# Informe de Respuesta a Acta de Inspección Ambiental S/N de Fecha 01 de Agosto de 2023 Superintendencia del Medio Ambiente

**SCM COSAYACH YODO**

<b>TIPO DE DOCUMENTO</b>	<b>INFORME</b>
<b>REVISIÓN</b>	<b>02</b>
<b>REALIZADO POR</b>	<b>DEPARTAMENTO DE MEDIO AMBIENTE</b>
<b>REVISADO POR</b>	<b>DEPARTAMENTO DE CONTROL Y GESTIÓN DE CALIDAD</b>
<b>APROBADO POR</b>	<b>GERENCIA</b>
<b>FECHA APROBACION</b>	<b>25/08/2023</b>

**Figura 1. Camino de acceso al proyecto Cala-Cala**

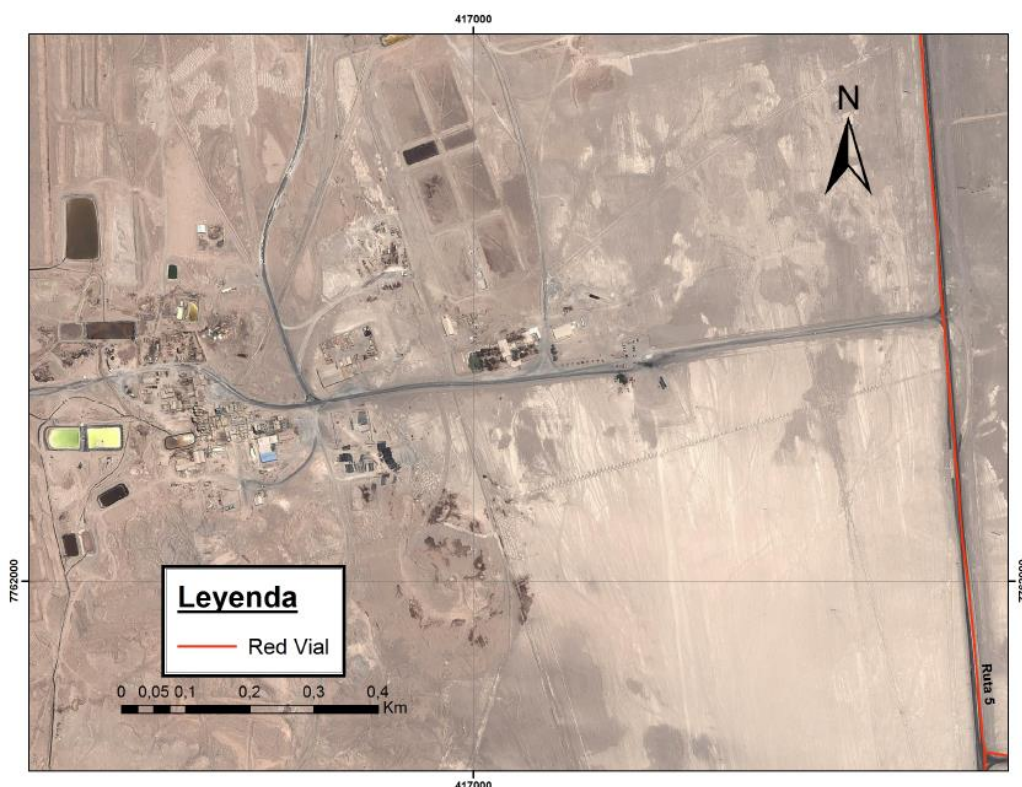
**3. Carpeta con antecedentes correspondientes a la solicitud y autorización de intervención de faja fiscal, de paralelismo, y/o atravesos a los caminos públicos para el proyecto.**

Durante la tramitación ambiental del proyecto fiscalizado, “Aumento de Producción de Yodo Cala-Cala SCM Cosayach” se estableció que el camino de acceso a utilizar es el mismo existente con la condición base. El enlace a la Ruta 5 se produce en el km 1.810. El camino al proyecto consiste en un camino de tierra mejorado de 10 metros de ancho, suficiente para acomodar dos pistas. El acceso se encuentra estabilizado y compactado, asimismo, se presentó a evaluación el Anexo N°7 “Estudio Impacto Vial Cala-Cala”, del cual no hubo observaciones por parte del organismo competente.

En dicho estudio vial se presentó la Figura 1 en la cual se señala la habilitación del camino de acceso al proyecto y los caminos de servicio al interior de las áreas de la mina.
